福島第一原子力発電所
2号機原子炉格納容器内部詳細調査
補足説明資料

2021年1月14日

東京電力ホールディングス株式会社

1. 質問・コメント事項への回答概要（1 / 15）

2.2. アクセスルート構築作業時の排気の監視について

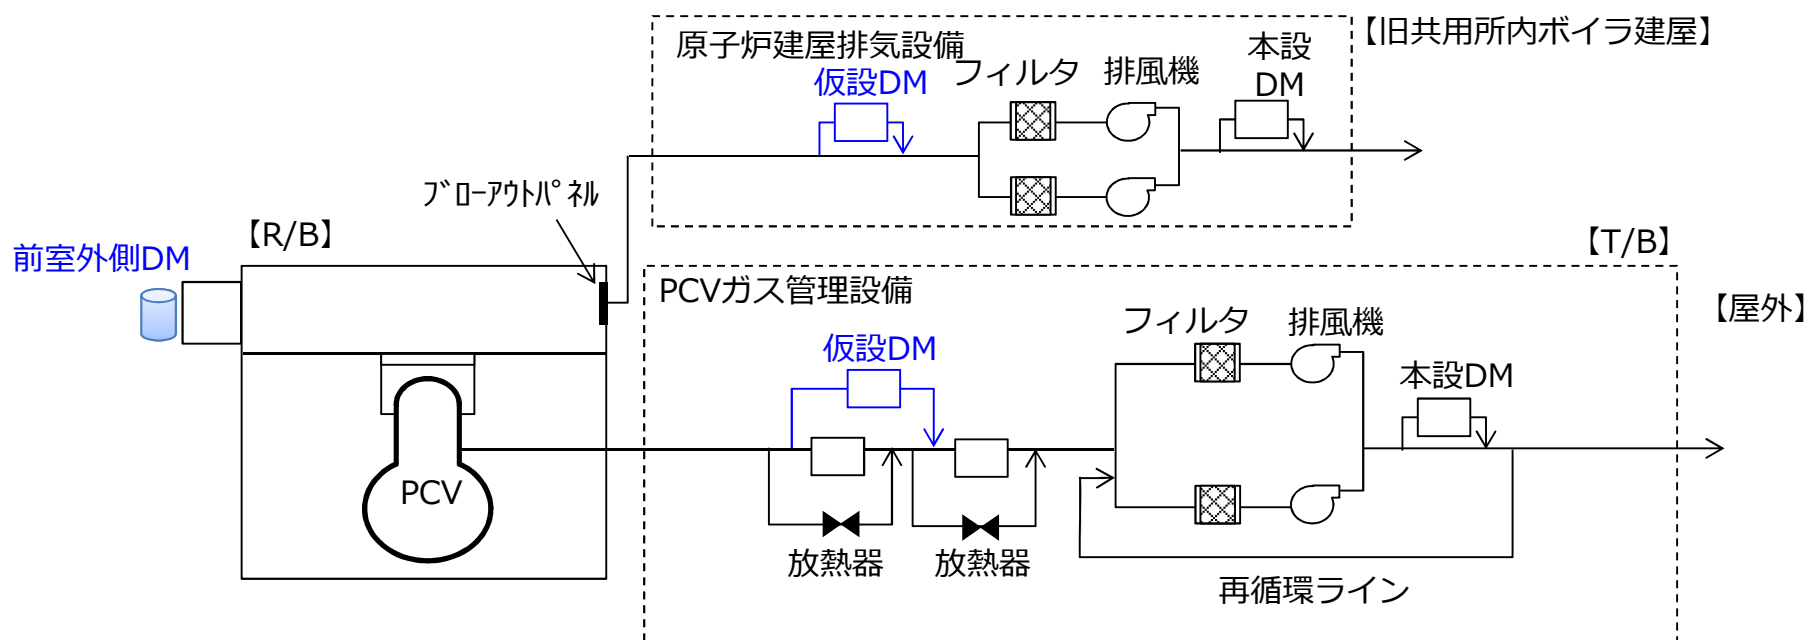
NRA殿ご質問	東電HD回答
1号機では窒素封入の目的として「残留水素の爆発防止」が記載されているが、2号機の方にはない理由を説明すること	<ul style="list-style-type: none">「20. 水素滞留のリスクについて」に詳細を記載します。
AWJによるPCV内干渉物撤去により、ペDESTアル等の主要構造物に要求される機能へ影響はないか説明すること	<ul style="list-style-type: none">最も懸念されるのは、X-6ペネ内におけるレールガイド切断時にX-6ペネを損傷させ、PCVバウンダリへ影響を与える点になります。本件については、実機を再現したモックアップを実施し、レールガイド切断後のAWJ噴流をレールにて受けることにより、X-6ペネへ影響を与えることなく切断可能であることを確認しております。アーム型アクセス・調査装置によるAWJ作業については、今後実施予定の実機を再現したモックアップにおいて、作業により主要構造物に要求される機能への影響がないことを確認していく計画です。
アクセスルート構築作業時の排気の監視方法について説明すること	<ul style="list-style-type: none">「21. アクセスルート構築作業時の排気の監視について」に詳細を記載します。

- アクセスルート構築作業時の影響評価及び1号機の経験を踏まえて、周辺環境への影響をモニタリングするため、以下の通り進める計画
 - PCVガス管理設備および原子炉建屋排気設備のフィルタ入口に仮設ダストモニタを設置し、ダストの上昇傾向を早期に検知することで、想定外の大幅なダスト上昇量が発生しないよう作業を監視
 - R/Bオペフロ調査のために設けた開口部にて、当該開口部からの流出が無いことを確認するため、開口部前室外の近傍に設置されているダストモニタにおいても同時に監視し、想定外の大幅なダスト上昇量が発生していないかを監視
 - また作業量については、はじめは小さく開始し、徐々に作業量を拡大することで、想定外の大幅なダスト上昇を抑制するとともに、洗浄効果によるダスト抑制を図る
